**Al Comune di Montepulciano,
Piazza Grande, 1, 53045 Montepulciano SI
al Sindaco Michele Angiolini**

OGGETTO: Osservazioni in merito alla variante di Piano Operativo adottata con deliberazione del Consiglio Comunale N. 76, riunione del giorno 30/09/2021 - NUOVA SCHEDA D'INTERVENTO AB IC 05 loc. ABBADIA

Immagine 2

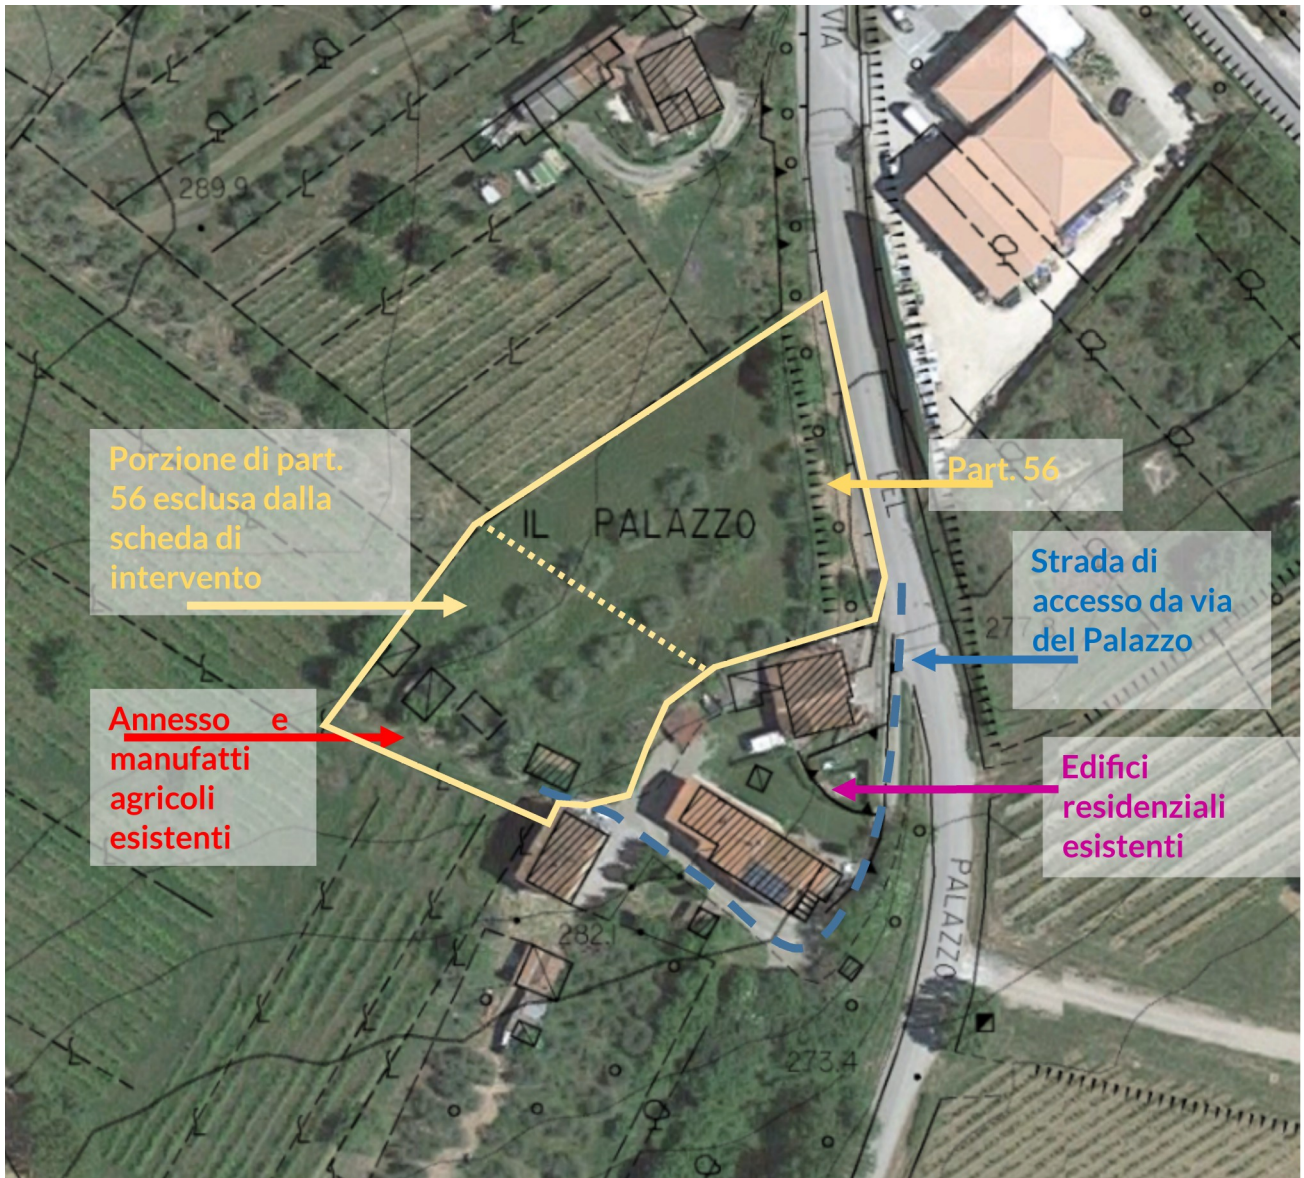
In secondo luogo, come visibile dall'aerofotogrammetria, in corrispondenza della porzione esclusa si trovano già delle costruzioni e manufatti agricoli; in prossimità degli stessi si collocano anche altri edifici residenziali, a cui l'intervento potrebbe conferire carattere urbano, ricomponendo la frammentarietà degli accessi e dei volumi esistenti (v. immagine 2)

Immagine 3

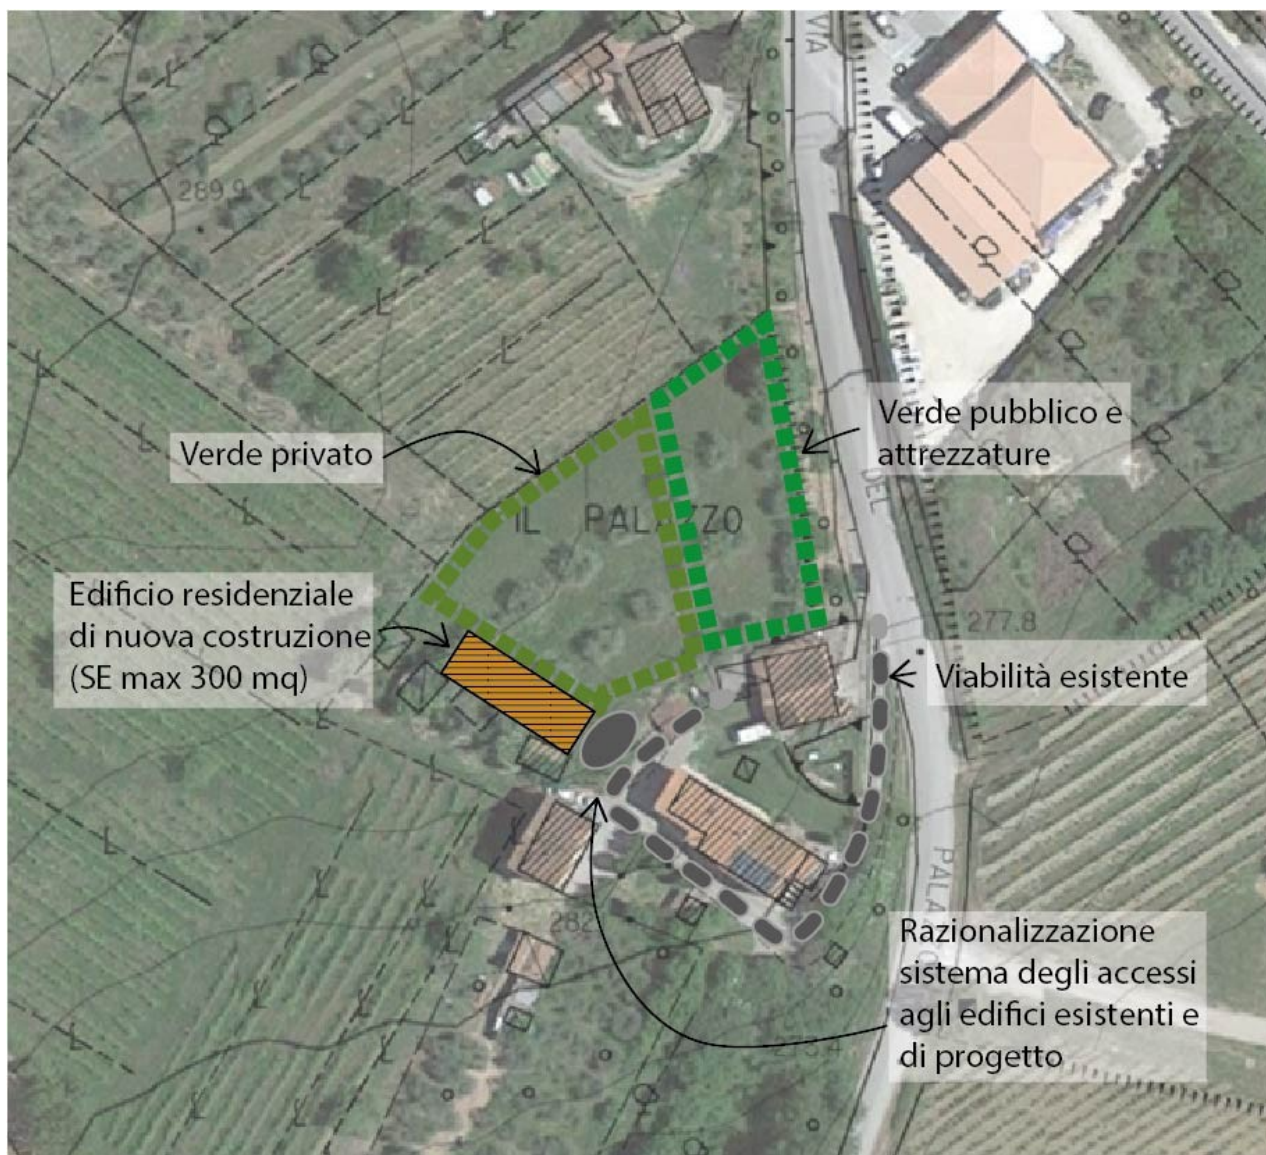
Visti i presupposti si ritiene più coerente con l'obiettivo di "definizione del margine urbano" un intervento che consenta la **ricucitura e razionalizzazione dell'edificazione esistente** che attualmente costituisce il limite del centro abitato, qualificando la strada esistente e gli spazi residuali ed andando a realizzare un'area di verde pubblico o privato a uso pubblico prospiciente la pubblica via.

Uno schema di intervento coerente in questo senso è rappresentato nella grafica sottostante (Immagine 3):

Di ricomprendere all'interno dell'area di intervento AB IC 05 l'intera particella 56, eventualmente prescrivendo di non creare un'ulteriore strada di accesso alla porzione edificata di collegamento con via del Palazzo.
